Krycí list ZBV

Název a evidenční číslo Stavby:	Číslo SO/PS/ /číslo Změny SO/PS:	Číslo ZBV:
II/105 - Severní obchvat Jílové u Prahy, 5211521005 Číslo a název stavebního objektu/provozního souboru (SO/PS) **SO 04 Vodovod** Číslo a název podobjektu/rozpočtu:	**04/1**	**4.3**

Název a evidenční číslo Stavby:	Číslo SO/PS /	Číslo ZBV:
II/105 - Severní obchvat Jílové u Prahy, 5211521005	/ číslo Změny SO/PS:	
Název stavebního objektu/provozního souboru (SO/PS):	**04/1**	**4.3**
Vodovod

Popis a zdůvodnění Změny:

DETAIL A

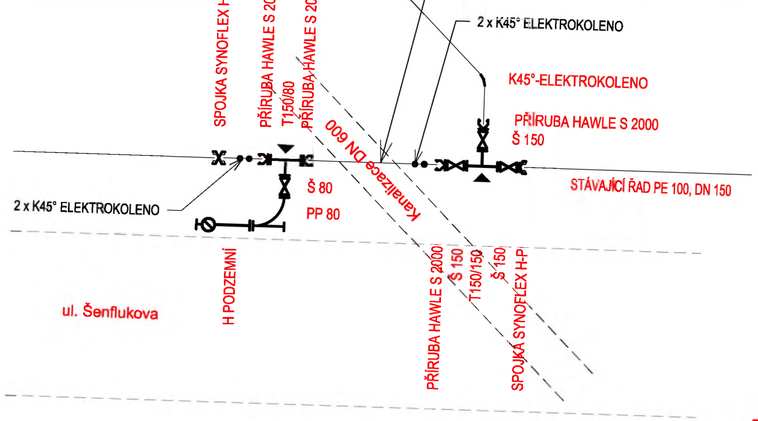
- Jedná se o doplnění přeložky vodovodního řadu z důvodu kolize stávajícího vedení vodovodu s nově budovanou dešťovou kanalizací. Viz. v přiložená situace detail A a zápis z KD 08. Tímto dojde k doplnění/úpravě množství položek v rozdílovém

2. **Příčiny bránící provedení dle PDPS**
   - Kolize stávajícího vedení trasy vodovodu s nově budovanou dešťovou kanalizací viz situace detail „A“ tvořící přílohu Zhotovitelem předloženého OZS.

DETAIL G

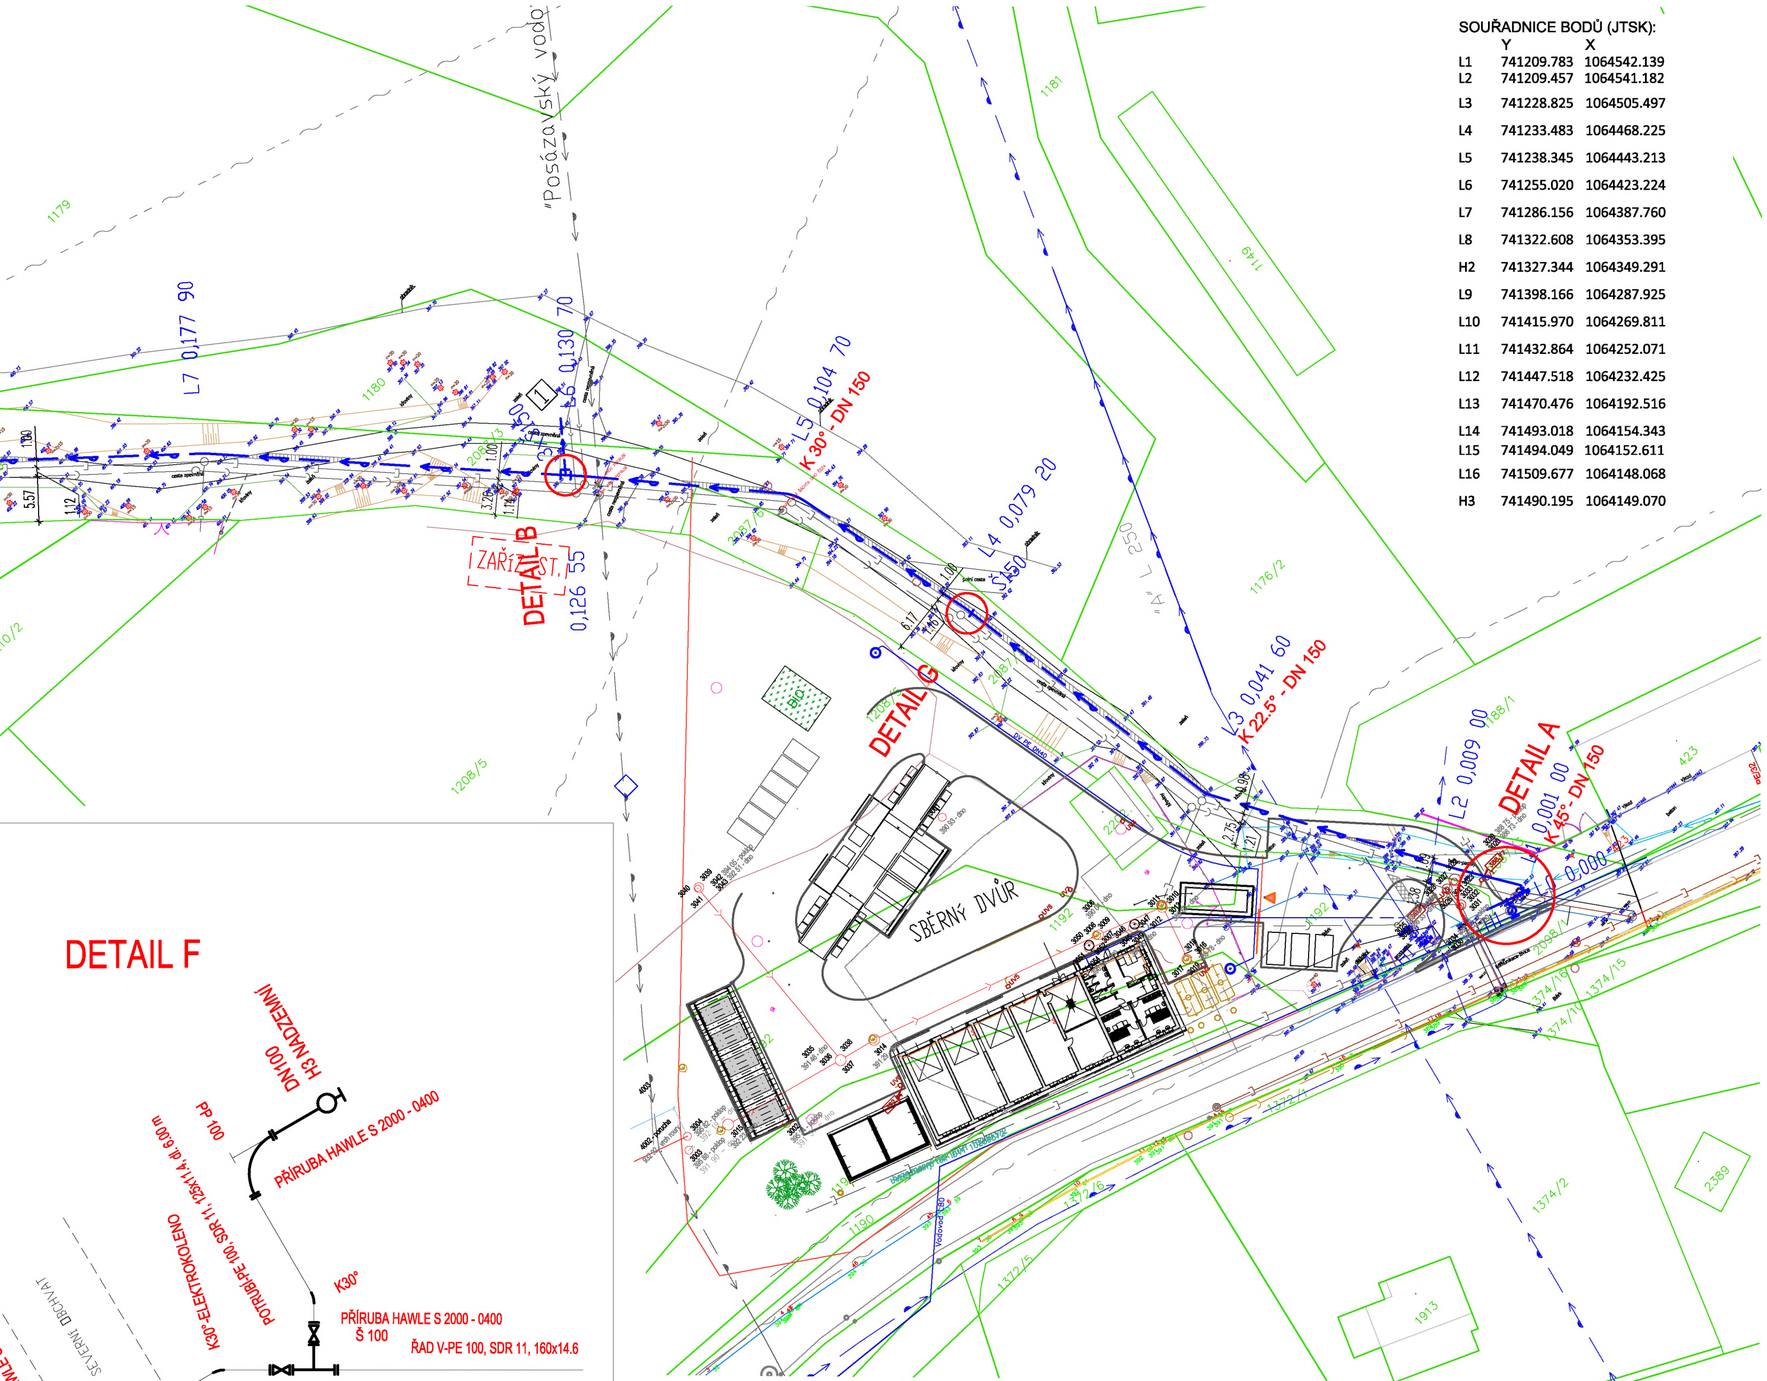
- V další změně se doplňuje na požadavek investora na vodovodní řad 1x šoupě vč. kompletního příslušenství v místě napojení od ul. Šenflukova. Viz. v přiložená situace detail G a zápis z KD 11. Tímto dojde k doplnění/úpravě množství položek v rozdílovém soupisu prací.
